佐世保市

工事技術調査結果報告書

令和5年1月12日

調査対象工事 日野小学校校舎改築・長寿命化改修(建築)工事
日野小学校校舎改築・長寿命化改修(機械設備)工事
日野小学校校舎改築・長寿命化改修(電気設備)工事

写真 9－外部足場隙間

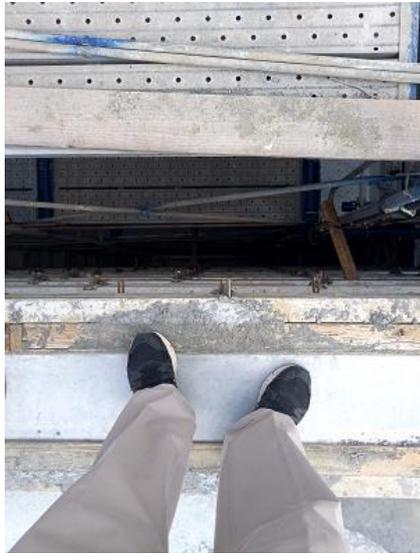
また、外部足場と建屋外壁の隙間が大きく落下養生がないことや、室内床端部や階段

踊り場などにおける手摺や落下養生巾木がない箇所があったので、是正することを指導した。【指導】
